# Granskningsredogörelse

Vattentjänstplan Ljungby kommun 2024–2036

2024-07-01

Figur 1. Föreslaget utbyggnadsområde för allmänt VA i Odensjö.

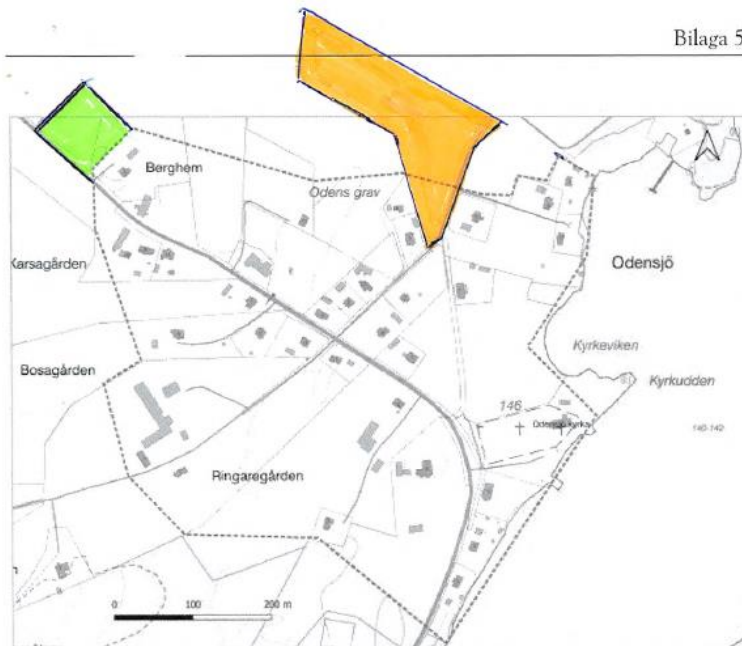
Vid ett eventuellt beslut önskar vi att fastigheterna Odensjö x och x ingår i det föreslagna utbyggnadsområdet.

Dessa har vi markerat i orange resp. grön färg i bifogat dokument.

Ett tillägg av föreslaget utbyggnadsområde är positivt för en förtätning av området och i linje med att uppfylla Vattenmyndigheternas åtgärdsprogram. Som en positiv bieffekt kan det även bidra till en hållbar och långsiktig landsbygdsutveckling i Ljungby kommun.

Projektgruppen noterar synpunkten att även införliva fastigheterna Odensjö x och x i planerat verksamhetsområde. Föreslagen utbyggnadsplan är inte juridiskt bindande och angivna fastigheter i vattentjänstplanen är endast ett förslag till avgränsning av verksamhetsområde. Innan kommunalt VA anläggs i ett område tas beslut om att inrätta verksamhetsområde i kommunfullmäktige. Inför beslut om att inrätta verksamhetsområde görs en detaljerad utredning för att fastslå exakt vilka fastigheter som ska ingå i föreslaget verksamhetsområde för Odensjö. Dessa fastigheter kommer sedan att specificeras i beslutet om verksamhetsområde.

Ej bebyggda fastigheter kommer inte att ingå i verksamhetsområdet, såvida det inte är detaljplanelagt område eller om bygglov för fastigheten finns. Om obebyggda tomter, som ligger i direkt anslutning till kommunalt verksamhetsområde, bebyggs kommer dessa därefter att införlivas i verksamhetsområdet.
